**AVIS RELATIF À LA PROTECTION
CONTRE LES EVENTUELS EFFETS NOCIFS ET NUISANCES
PROVOQUÉS PAR LES RAYONNEMENTS NON IONISANTS
GÉNÉRÉS PAR DES ANTENNES ÉMETTRICES STATIONNAIRES**

Commune : LIBIN - Exploitant : TELENET GROUP

Référence exploitant : LX6083A

Rapport n° 2803 / 2025

Figure 1 : Vue en plan des lieux de séjour et des points de contrôle

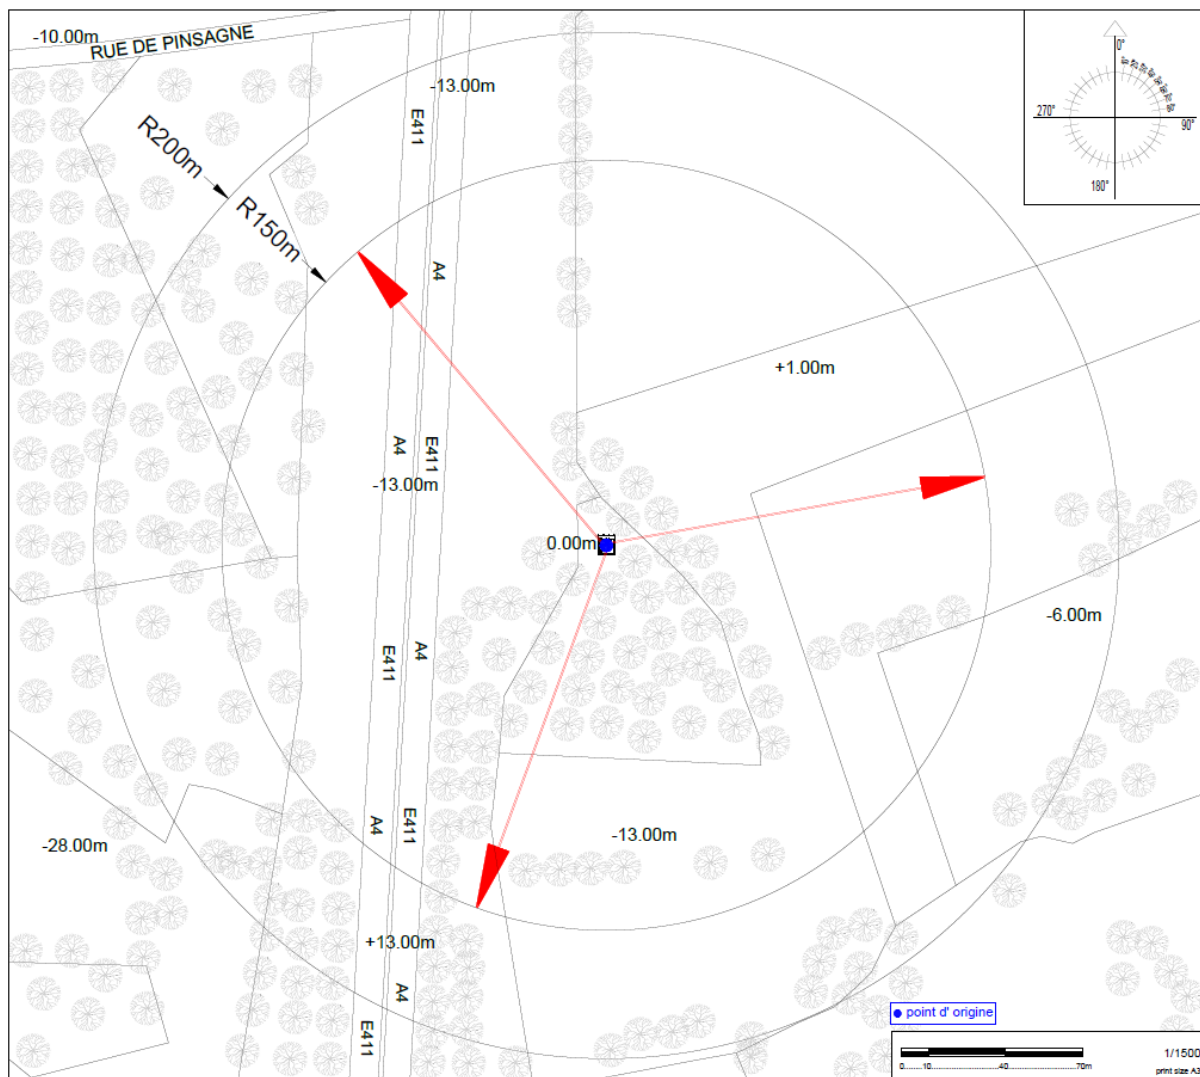
En ce qui concerne les antennes de l'installation mentionnées dans le tableau 1, la distance maximale à laquelle la limite pourrait être atteinte, à l'extérieur, est égale à 132,6 m. S'il n'y a pas de LS à une distance inférieure, les antennes respectent forcément la limite d'immission.

Dans le cas des LS situés à l'intérieur des bâtiments, une atténuation d'obstacle est prise en compte et il en résulte que la distance maximale à laquelle la limite pourrait être atteinte se réduit à 94,5 m.
